Европейская экономическая комиссия**Комитет по внутреннему транспорту****Всемирный форум для согласования правил
в области транспортных средств****178-я сессия**

Соглашение 1958 года:**Рассмотрение проектов поправок к существующим
правилам ООН, представленных GRSP****Предложение по дополнению 5 к поправкам серии 02
к Правилам № 129 ООН (усовершенствованные детские
удерживающие системы)****Представлено Рабочей группой по пассивной безопасности***

Предложение по дополнению 5 к поправкам серии 02 к Правилам № 129 ООН (усовершенствованные детские удерживающие системы)

Рис. 1
 Схема испытания устройства, установленного по направлению движения

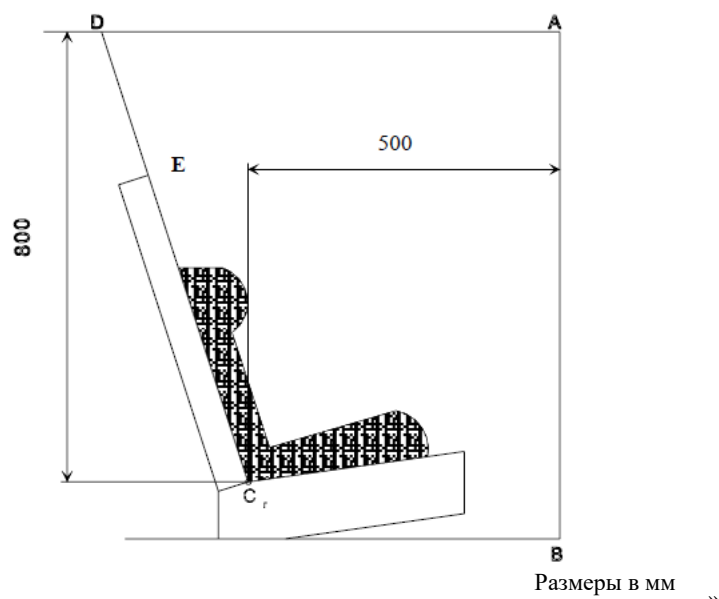
Пункты 6.6.4.4.1.1 и 6.6.4.4.1.1 изменить следующим образом:

«6.6.4.4.1.1 Усовершенствованные детские удерживающие системы, установленные по направлению движения

Перемещение головы: никакая часть головы манекена не должна выступать за пределы плоскостей BA, DA и DE, показанных на рис. 1 ниже. Однако голова манекена может выступать за пределы плоскости DE, если часть конструкции детского удерживающего устройства позади головы манекена, а именно подушка или опора для головы, находится в том месте, где голова пересекает плоскость DE.

Этот момент определяют по результатам проверки с точностью до 300 мс или в момент окончательного возвращения манекена в неподвижное состояние в зависимости от того, что происходит раньше;

за исключением бустерных сидений, при использовании манекена Q10, когда:

- значение по отношению к плоскости DA составляет 840 мм;
- значение по отношению к плоскости BA составляет 550 мм;
- для определения плоскостей DA и DE фазу отскока не учитывают.

6.6.4.4.1.1.1 Если испытание проводится в соответствии с пунктом 6.6.4.1.6.2 или пунктом 6.6.4.1.8.2 выше, то к значению перемещения головы на расстоянии между точкой Cg и плоскостью AB применяют допуск +10%».

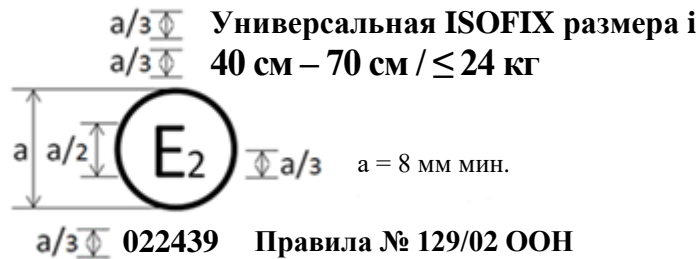
Пункт 14.3.3 изменить следующим образом:

«14.3.3 В случае усовершенствованной детской удерживающей системы цельной конструкции, установленной по направлению движения, на внешней стороне упаковки должна быть четко видна следующая информация:

"ВНИМАНИЕ! НЕ ИСПОЛЬЗОВАТЬ, ПОКА ВОЗРАСТ РЕБЕНКА НЕ ПРЕВЫСИТ 15 МЕСЯЦЕВ (см. инструкцию)".

В случае усовершенствованной детской удерживающей системы цельной конструкции, которую можно использовать по направлению и против направления движения, на внешней стороне упаковки должна быть четко видна следующая информация:

"ВНИМАНИЕ! НЕ ИСПОЛЬЗОВАТЬ ПО НАПРАВЛЕНИЮ ДВИЖЕНИЯ, ПОКА ВОЗРАСТ РЕБЕНКА НЕ ПРЕВЫСИТ 15 МЕСЯЦЕВ (см. инструкцию)".

Схемы знаков официального утверждения

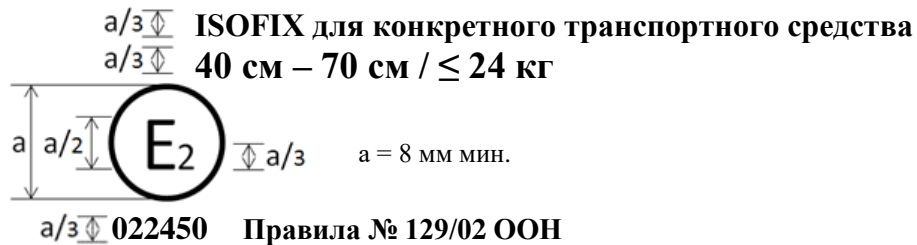
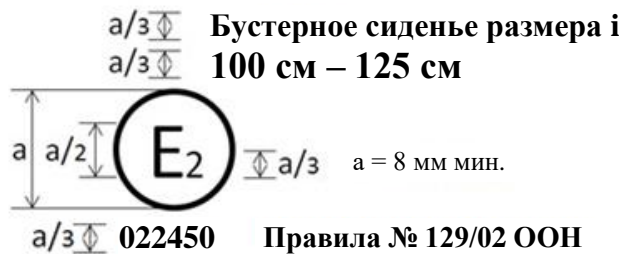
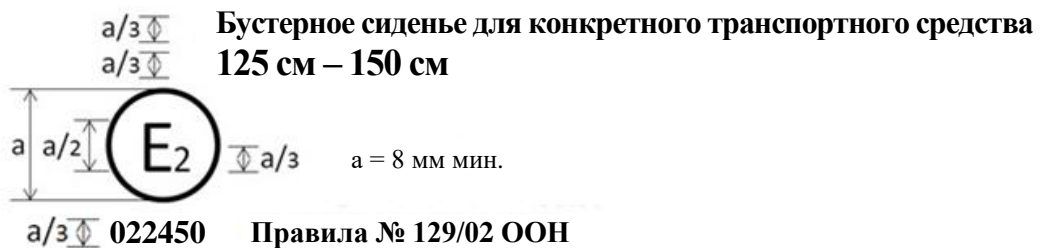
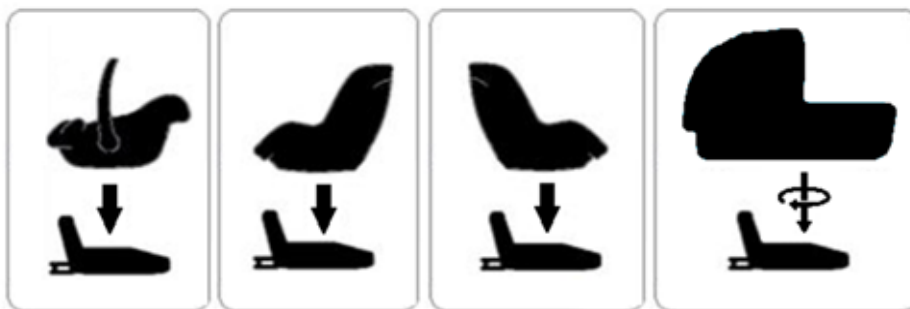
Приложение 2 изменить следующим образом:

Усовершенствованная детская удерживающая система, на которой проставлен вышеуказанный знак официального утверждения... для размерного диапазона 125–150 см...

Примеры обозначений, подлежащих использованию на знаках модуля, приведены на рис. ниже. По выбору изготовителя усовершенствованных детских удерживающих систем на знаке модуля используется одно из предложенных обозначений или эквивалентное обозначение.
